*Ministero dell' Ambiente  
e della Tutela del Territorio e del Mare*

DIVISIONE V – SISTEMI DI VALUTAZIONE AMBIENTALE

**OGGETTO: [ID VIP 5168] Intervento infrastrutturale per la soppressione del passaggio a livello al km 25+930 della linea Pontassieve – Borgo San Lorenzo (Linea faentina). Valutazione preliminare ai sensi dell'art. 6, c 0. 9 del D. Lgs. 152/2006. Nota Tecnica.**

**Figura 3:** Planimetria dell'intervento su ortofoto (Fonte: Allegati alla Lista di controllo)

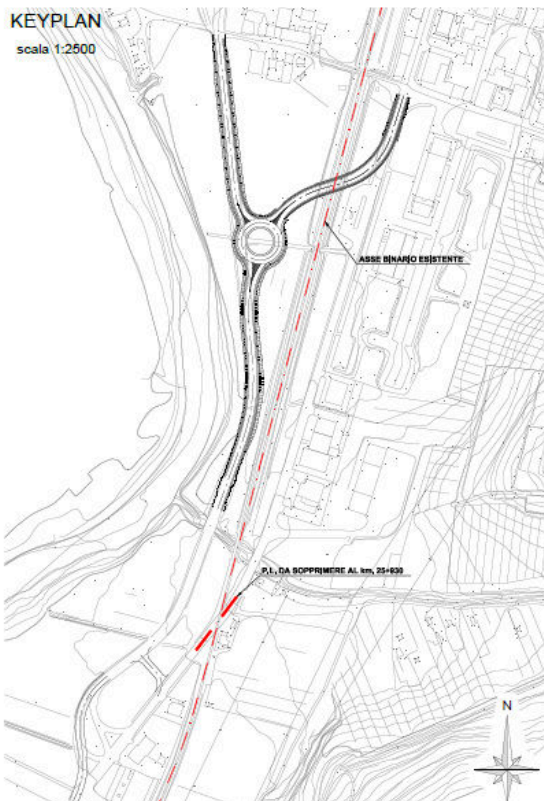
Secondo quanto riportato nella Lista di controllo, le piattaforme stradali di nuova realizzazione (escluso la rotatoria) sono coerenti al tipo "F2" del D.M. 05/11/2001: sono formate da un'unica carreggiata, costituita da due corsie (una per senso di marcia), di 3,25 m ciascuna, fiancheggiata ambo i lati da banchine di 1,00 m ciascuna, per una larghezza totale di 8,50 m.

L'asse stradale collega la nuova rotatoria al sedime attuale della S.S. 67. La geometria di tracciato è composta da una successione di 2 curve planimetriche (di raggio rispettivamente pari a

60,00 e 80,00 m) con interposto un tratto di rettilineo di sviluppo limitato. Gli altri innesti alla rotatoria (da nord e da sud) ripropongono il tracciato della via XXV Aprile con deviazione finale in corrispondenza della rotatoria. Nel progetto, tra gli elementi a curvatura costante sono stati inseriti elementi a raggio variabile, per limitare le variazioni di accelerazione centrifuga e consentire un corretto raccordo delle estremità della carreggiata limitando la sovrappendenza longitudinale.

Le dimensioni della rotatoria prevista nel progetto sono le seguenti: raggio di 16,50 m, diametro esterno di 40 m, corsia della corona giratoria pari a 7,00 m e banchine in destra e sinistra pari a 1,50 m. L'isola centrale sarà delimitata da un cordolo non sormontabile.

**Figura 5:** Cartografia del Piano di Indirizzo Territoriale (PIT) della Regione Toscana con indicazione della localizzazione dell'intervento (Fonte: Allegati alla Lista di controllo)

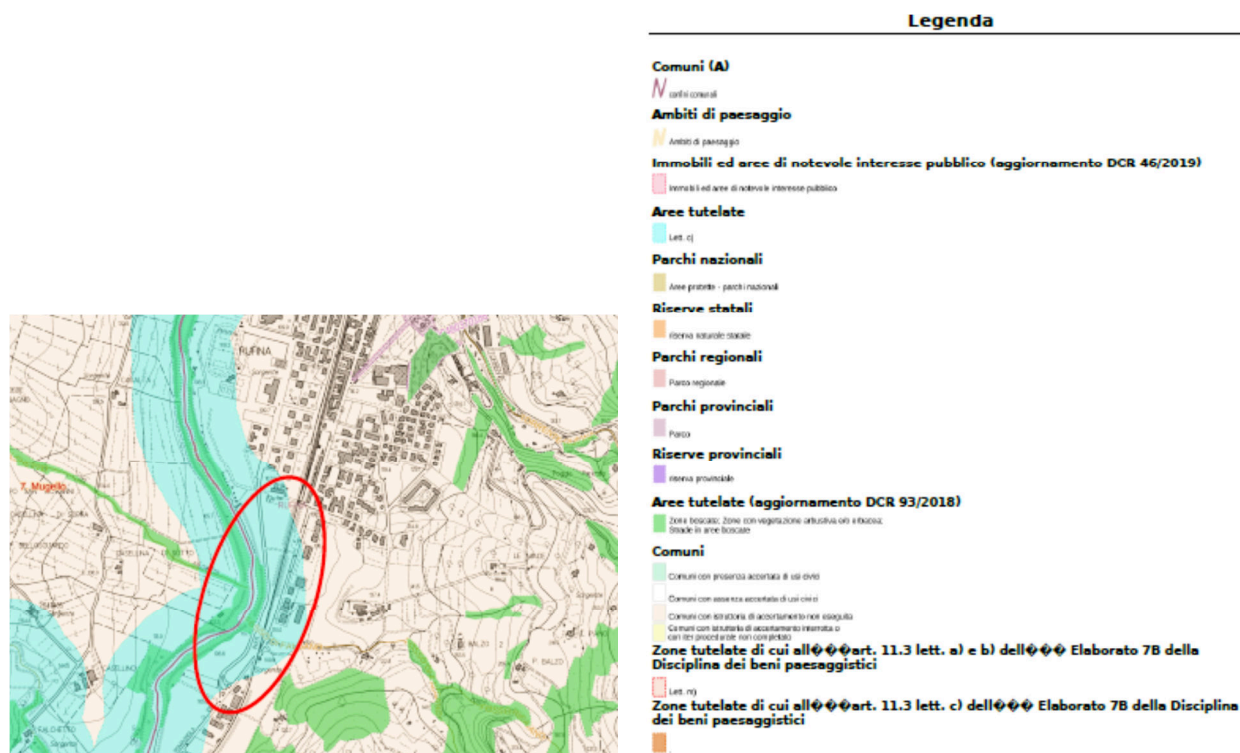
Con riferimento alle "Zone di importanza paesaggistica, storica, culturale o archeologica" e all'eventuale interferenza degli interventi proposti con tali zone, al punto "8. Aree sensibili e/o vincolate" della "Lista di controllo", il proponente riporta che gli interventi in progetto non ricadono in aree di particolare interesse storico, archeologico e culturale, ma interferiscono con la

fascia di rispetto del torrente Sieve. Il proponente riporta che l'intervento lambisce le zone ripariali presenti nella fascia di rispetto senza alterarne le caratteristiche

**Figura 6:** Aree sottoposte a vincolo idrogeologico (Fonte: Allegati alla Lista di controllo)

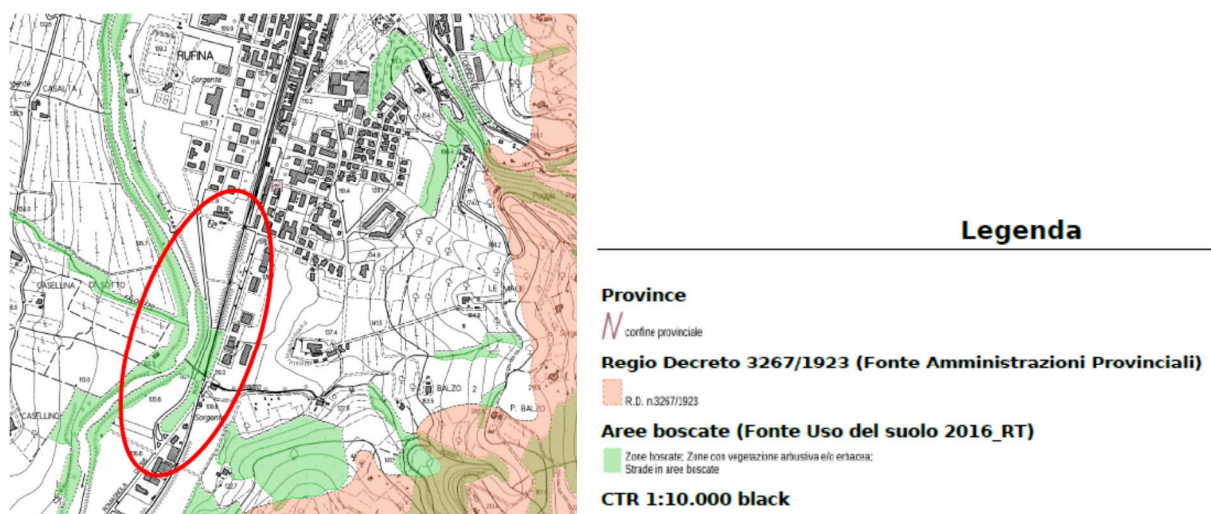
Con riferimento alle “Aree sottoposte a vincolo idrogeologico di cui al R.D. 3267/1923” e all’eventuale interferenza degli interventi proposti con tali zone, al punto “8. Aree sensibili e/o vincolate” della “Lista di controllo”, il proponente riporta che gli interventi interessano marginalmente aree classificate come boscate.

**Figura 7:** Pericolosità idraulica (Fonte: Allegati alla Lista di controllo)

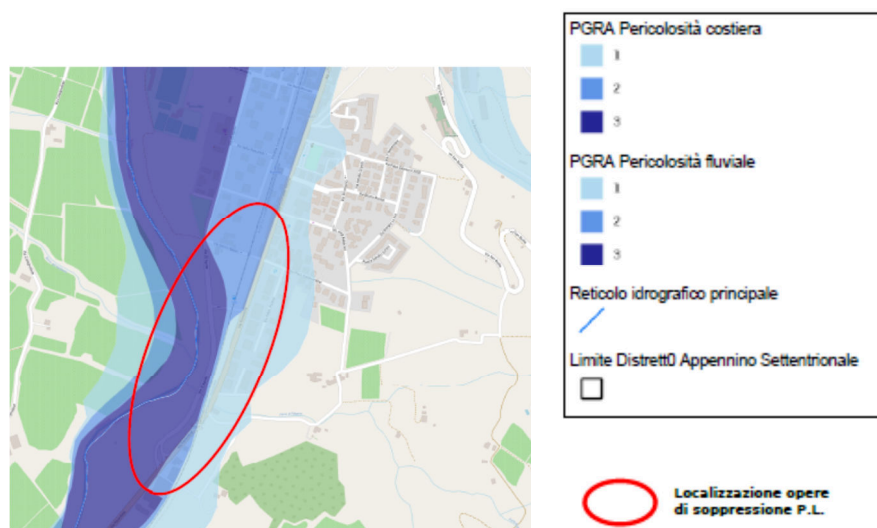
Con riferimento alle “Aree a rischio individuate nei Piani per l’Assetto Idrogeologico e nei Piani di Gestione del Rischio Alluvioni” e all’eventuale interferenza degli interventi proposti con tali zone, al punto “8. Aree sensibili e/o vincolate” della “Lista di controllo”, il proponente riporta che il progetto lambisce una zona a pericolosità di esondazione molto elevata (Direttiva Alluvioni 2007/60/CE). Il proponente riporta che il progetto prevede delle opere mirate a ridurre la pericolosità degli eventi e dispositivi utili a ridurre l’entità del danno.
